【公報種別】特許法第17条の2の規定による補正の掲載

【公開番号】特開2006-40638(P2006-40638A)

【手続補正書】

【提出日】平成18年8月22日(2006.8.22)

【図1】

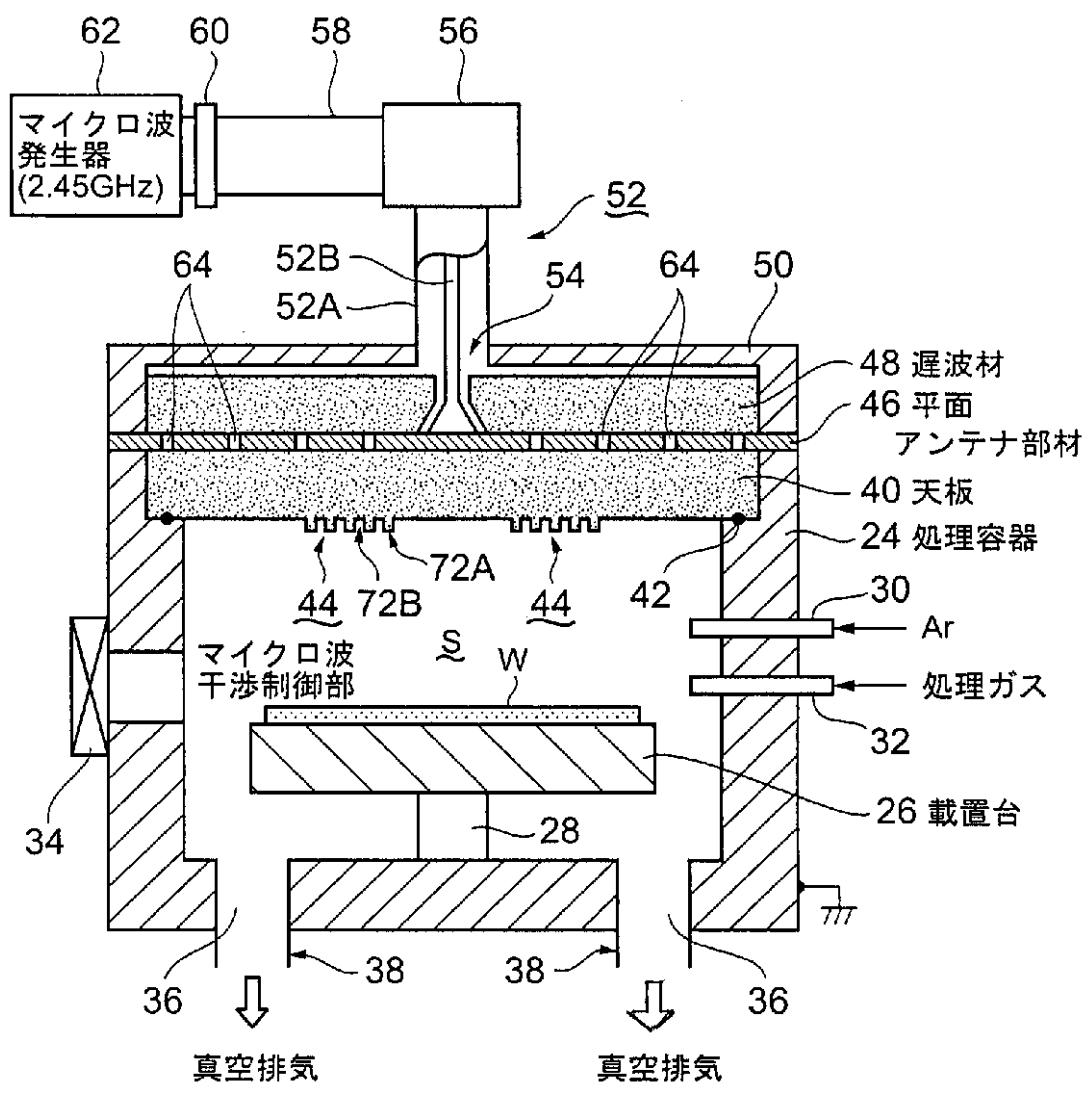
【補正対象書類名】図面

【補正対象項目名】図1

【補正方法】変更
